## 重要な製品情報：必ずお読み下さい

### XCF00S PROM のエラッタおよび XCF00S データシートの確認

DS123-E02 (v1.1) 2004 年 5 月 26 日

エラッタのお知らせ

図 4 : 推奨抵抗値

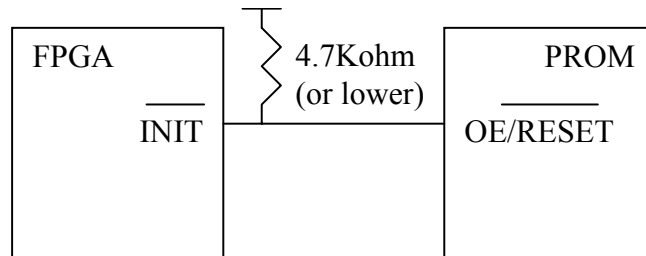
データシートの仕様に従い、4.7 KΩ (またはそれ以下) の外部抵抗を PROM の OE/RESET# ピンおよび FPGA の INIT ピンに接続して下さい。また、FPGA TICCK は必ず仕様 (500ns) を満たすようにして下さい。これにより、PROM における OE/RESET# 信号の立ち上がり時間 (Trise) および、立ち下がり時間 (Tfall) が 500ns に変換されます。

図 8 : (バッファを介した LED 回路)

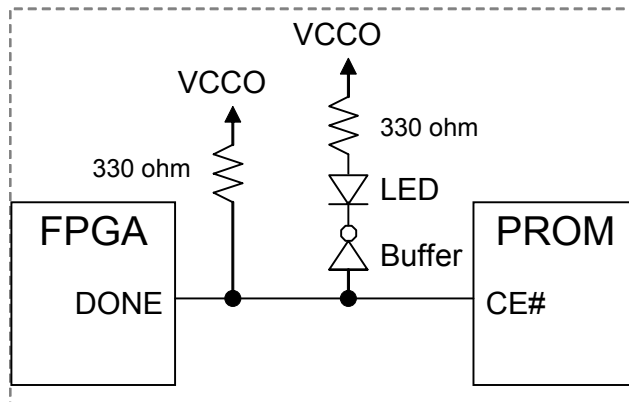
スタンバイ時の消費電力を低減するため FPGA の DONE ピンを使用し PROM CE# を駆動する場合は、信号が仕様内であり、立ち上がり/立ち下がり時間が短くなっていることを確認します。また、LED を駆動するには外部バッファを使用します (図 8 参照)。CE# を駆動するために DONE ピンを使用する場合は、CE# を LED に接続することができます (図 9 参照)。

図 10: 非同期システム

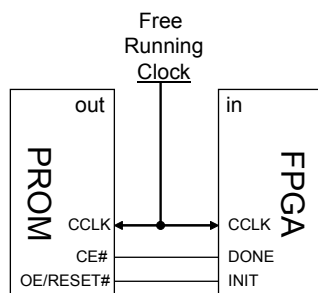
ほとんどの FPGA のアプリケーションでは、CE# (DONE) 信号および OE/RESET (INIT#) 信号と同期する CCLK 信号を使用していますが、非同期システム (図 10 参照) の場合、フリーランニング クロックがコンフィギュレーション クロック (CCLK) 信号を駆動します。これにより OE/RESET# (INIT#) 信号が中間位相 (図 11 参照) の場合に PROM の内部カウンタが CCLK 遷移として認識し、追加または不足パルスが生じる場合があります。このエラーの発生率は、コンフィギュレーション サイクルの 0.1% ~ 1% と確認されました。

フリーランニング クロックが使用されている場合にエラーを回避するためのアプリケーションはありません。このため、フリーランニング クロックを使用したコンフィギュレーション システムをデザインしないようにして下さい。CCLK 信号を駆動するには、FPGA 内部のクロックを使用したマスタ シリアル コンフィギュレーション モードを使用して下さい。

図 12: カウンタ回路

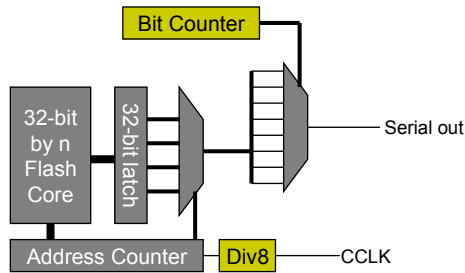
ビットカウンタおよび Div8 回路が非同期の場合 (図 12 参照)、ビットの反転が生じ、1 バイト内のデータビットがバイトごとに反転してしまいます (図 13 参照)。このような反転ビット パターンが生じる原因を表 3 に示しています。

図 13: 反転ビットパターンの例

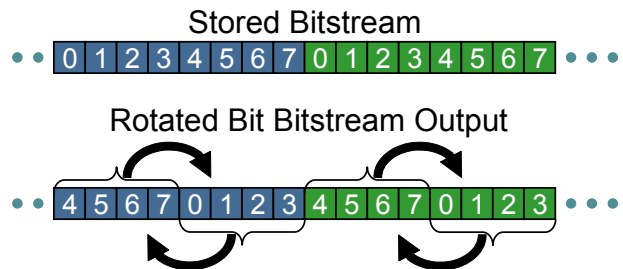
Above diagram shows example of circuits being 4 bits out of sync

図 14 : カウンタ回路

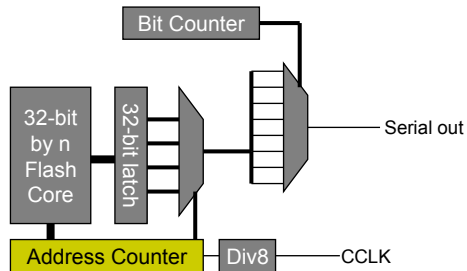
アドレス カウンタが最初のインクリメントを行わず、最初の 32 ビットを繰り返します。このような 32 ビット追加されるパターンが発生する原因を表 3 に示しています。

図 16 : カウンタ回路

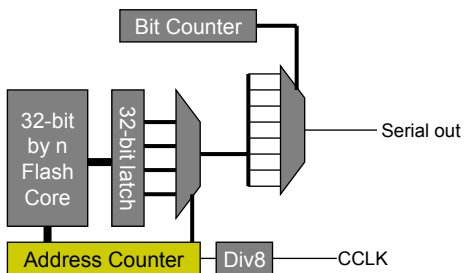
アドレス カウンタがインクリメントを 2 回以上行ない、2 番目の 32 ビットを無視します。このこのような 32 ビット無視されるパターンが発生する原因を表 3 に示しています。
